SERVICE INFO – INA 0055

Změna vodících kladek některých napínacích ramen pro pohon přídatných agregátů

Obj. č.: 533 0077 30
534 0082 30
534 0083 30
534 0133 30
534 0136 30
534 0139 30

Obrázek 1: Detailní pohled na vodící kladky v dosavadním provedení (vlevo) a v novém provedení (vpravo)

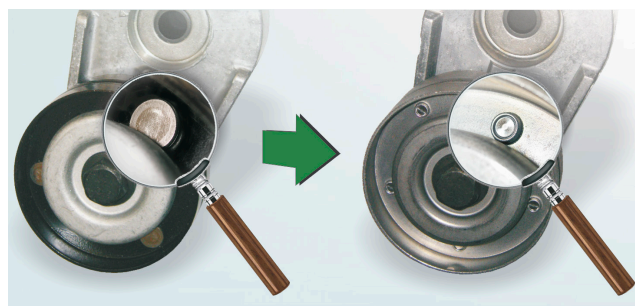
Rozdíly jsou, jak je znázorněno na obrázku 1, jednak v potažení (dříve černé nyní kovově lesklé) a také ve spojení obou polovin vodící kladky (dříve nýtované, nyní spojeny metodou TOX).

V přechodové fázi může dojít ke smíšeným stavům z hlediska obou provedení. Obě verze odpovídají technickým požadavkům a lze je bez omezení používat pro vozidla udaná v mediálním katalogu.
